COMUNE DI VALLEFOGLIA

RIVACOLD s.r.l.

RELAZIONE TECNICO ILLUSTRATIVA

VARIANTE ALLA PRATICA SUAP 000185/2019

STATO APPROVATO CON PRATICA
SUAP 000185/2019

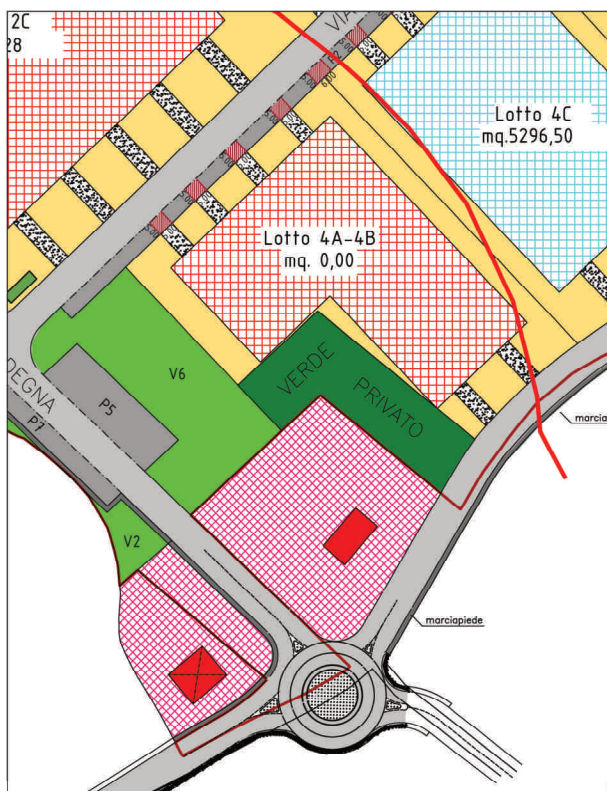
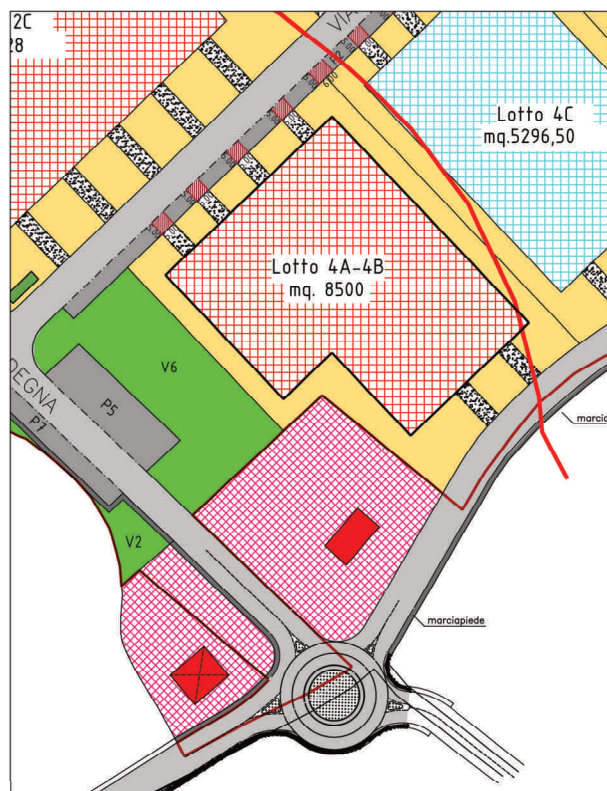
La modifica al piano di lottizzazione del comparto di PRG denominato MP1 è stata necessaria in quanto il lotto di competenza, individuato come lotto "4A-4B" nel piano di lottizzazione, non aveva superficie utile da sfruttare, pur avendo destinazione produttiva.

Si veda alla figura seguente la variazione apportata.

- La Superficie Utile del lotto assegnata è pari a 8.500 m²
- Le quote di superfici a standard relative ai nuovi 8.500 m² di superficie utile e non presenti nel piano originario sono state per intero monetizzate dal proponente il progetto e il relativo controvalore versato per un importo totale pari a 317.751,25€.
- Il proponente il progetto ha inoltre versato sia l'importo relativo agli oneri di urbanizzazione primaria pari a 75.140,00€ sia agli oneri di urbanizzazione secondaria pari a 75.140,00€.
- Il progetto approvato non ha apportato alcuna modifica alle NTA del piano particolareggiato.

Stato richiesto in variante

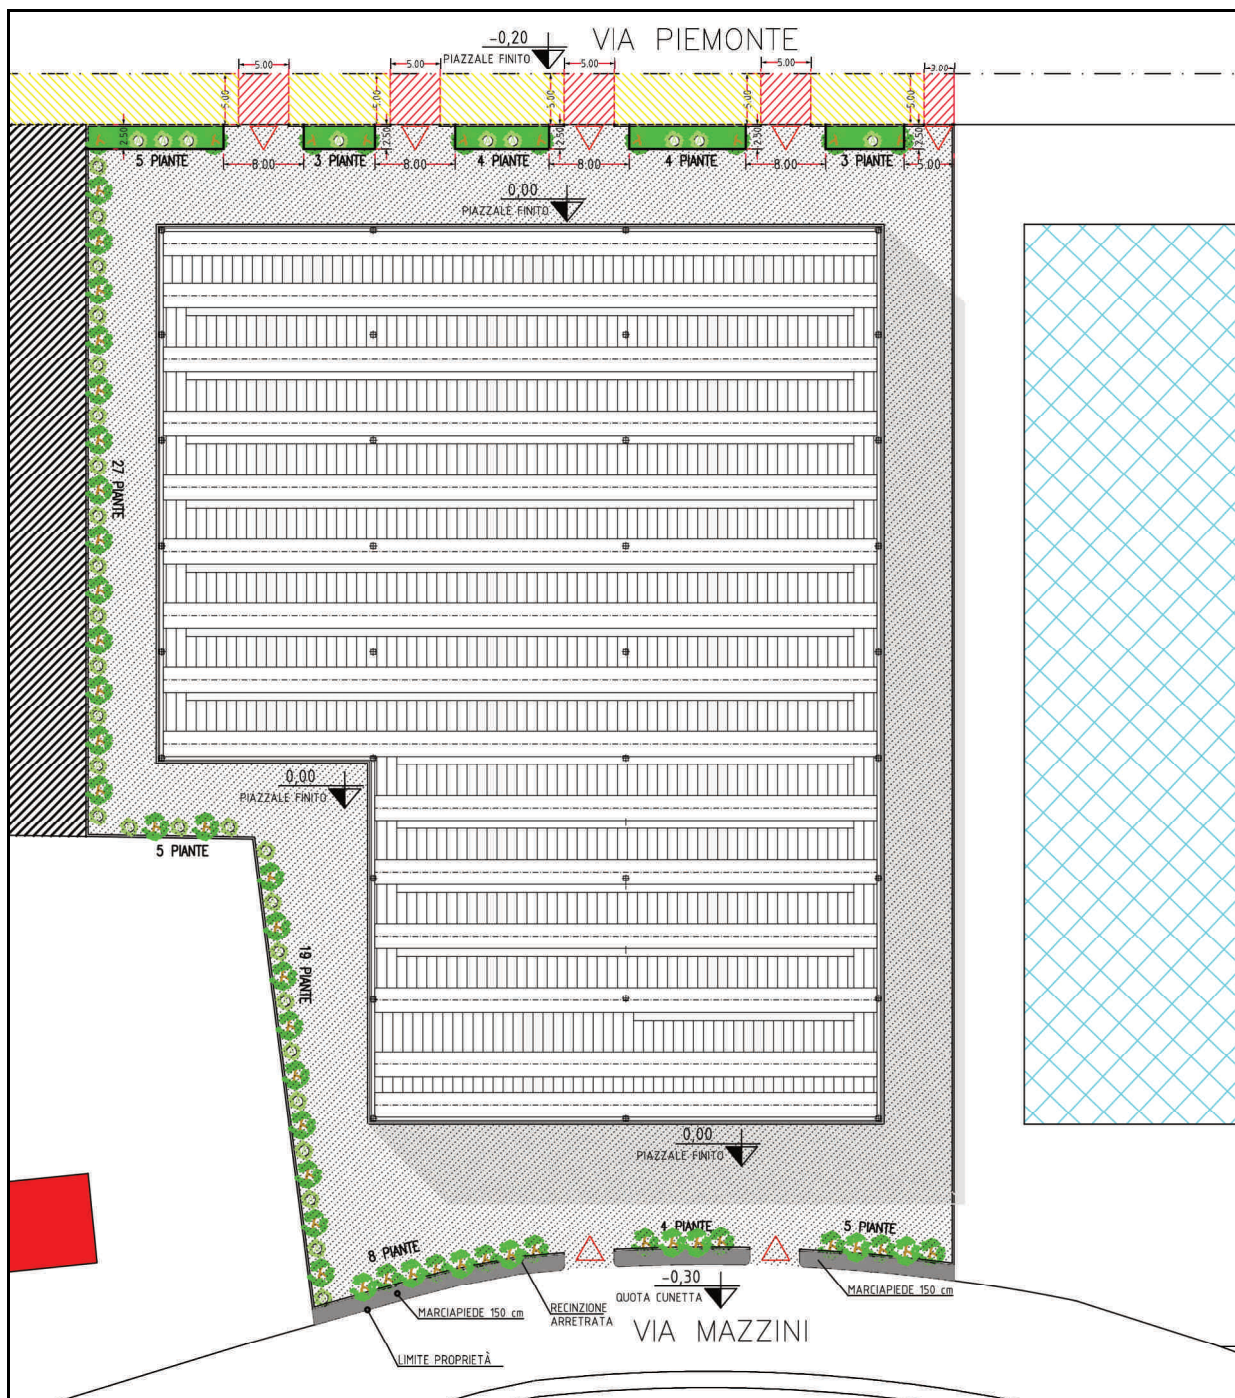
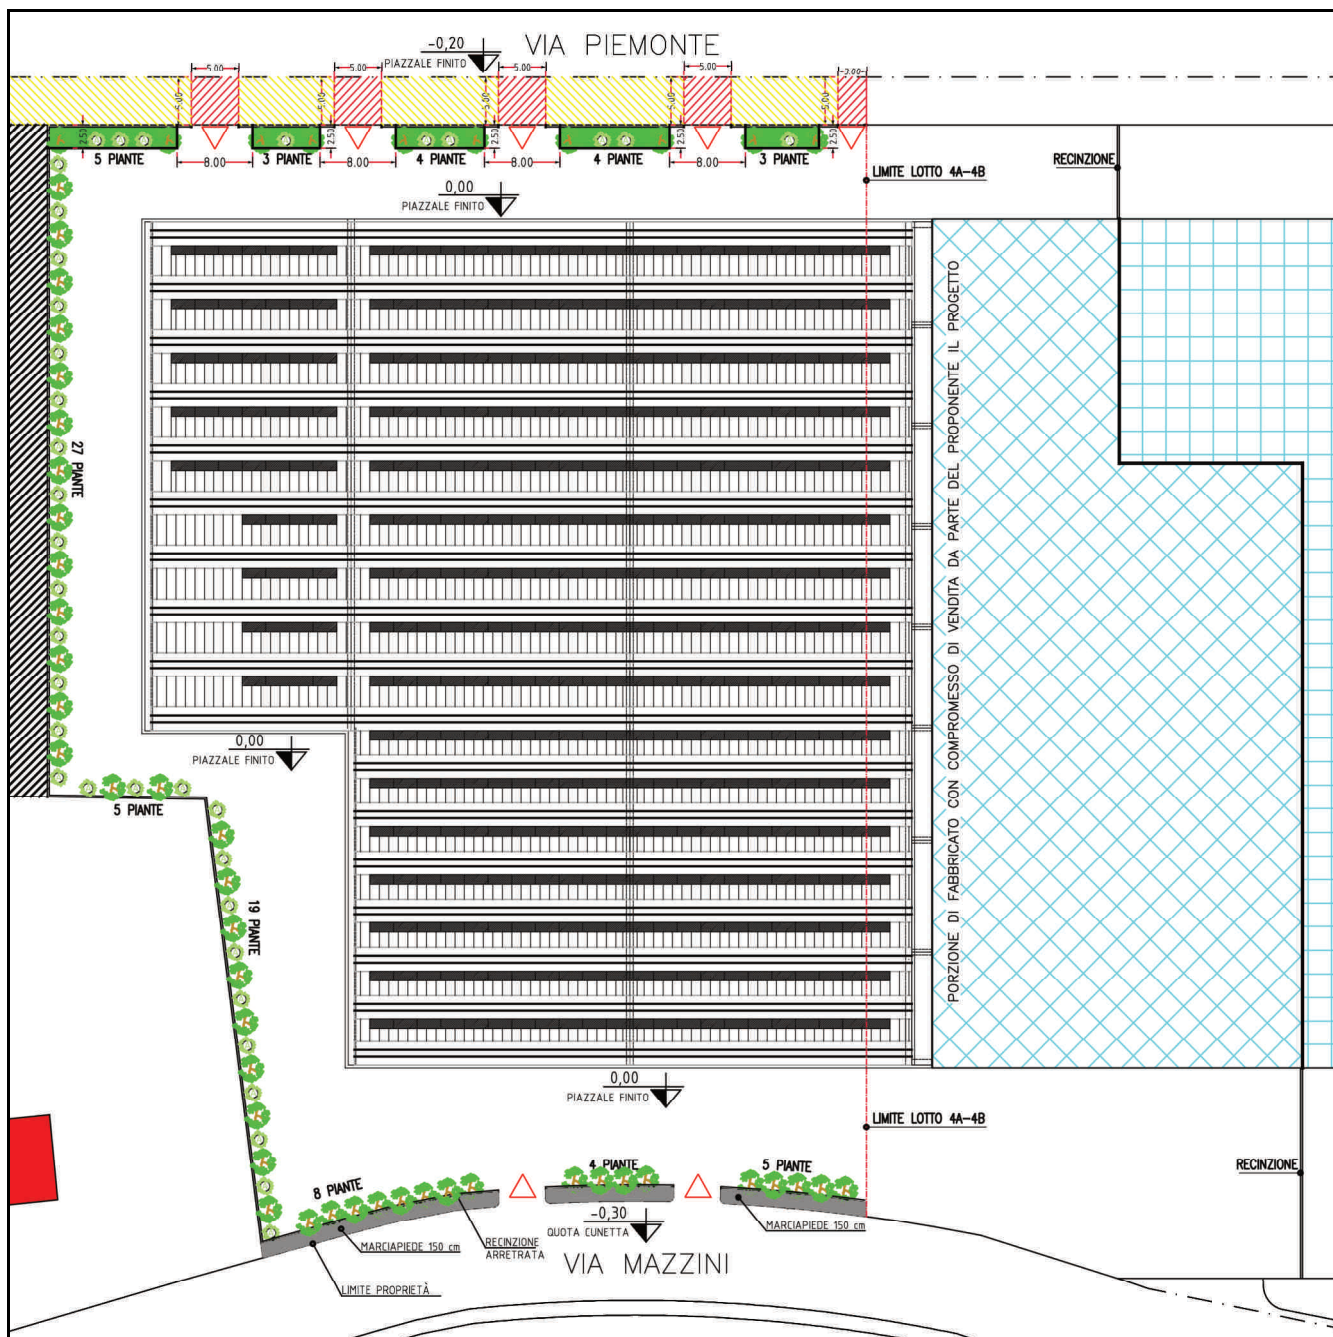
La modifica al progetto approvato, di cui alla presente richiesta, consiste nello spostamento e ridimensionamento del nuovo fabbricato che viene ridotto in superficie totale e portato a ridosso della porzione dell'edificio del lotto adiacente, di cui la ditta proponente ha un preliminare di compravendita.

Si specifica che comunque la potenzialità del lotto rimarrà pari a 8.500 m² anche se la superficie dell'edificio di progetto in variante risulta pari a 6.943,15 m². La superficie utile residua, pari a 1.556,85 m², rimane a disposizione del lotto per future implementazioni di superficie utile quali soppalchi interni e/o volumi aggiuntivi esterni. La situazione richiesta in variante è evidenziata alla figura seguente:

Le modifiche al progetto concessionato richieste in variante sono ritenute ammissibili in quanto:

- In base all'Art.5 delle NTA del piano particolareggiato, che si allegano alla presente e che sono ancora valide essendo il comparto in oggetto classificato come **D0** (già assoggettate a SUE) nel PRG vigente, "è data facoltà di accorpare o frazionare i singoli lotti contigui, di operare spostamenti di volume e/o superficie tra i singoli lotti nel rispetto delle volumetrie totali dei lotti oggetto di mutazione e nel pieno rispetto delle NTA vigenti."
- La trasformazione è compatibile con le richieste di cui all'Art.10, c.10 del "Regolamento SUAP: Norme regolamentari per la gestione in forma associata dello Sportello Unico per le Attività Produttive e per la disciplina dei procedimenti di cui al D.P.R. 160/2010" in quanto

non altera in modo sostanziale il progetto vagliato dal Consiglio Comunale, non comporta aumento delle unità immobiliari, aumenti di volume o delle superfici, modifiche alle altezze e non comporta mutamenti della destinazione d'uso.
